樹種塗装変更場所

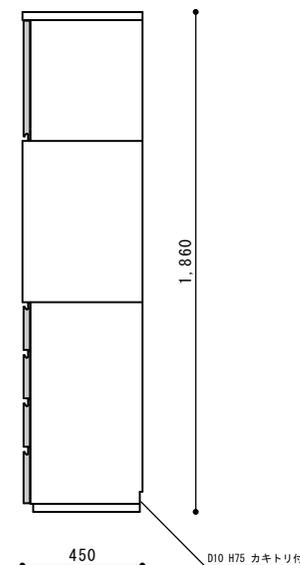
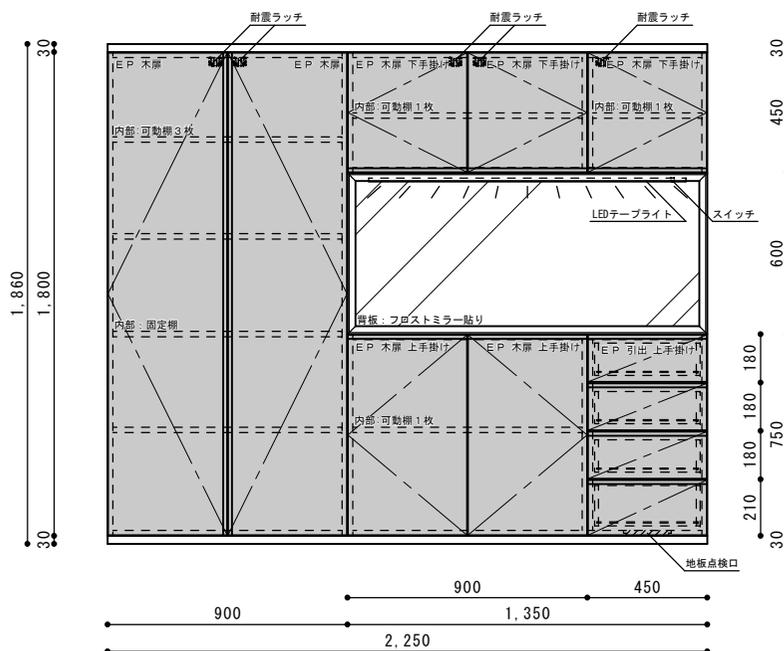
※ライト用にコンセント1口必要となります。
 ※転倒防止の為、壁固定が必要となります。
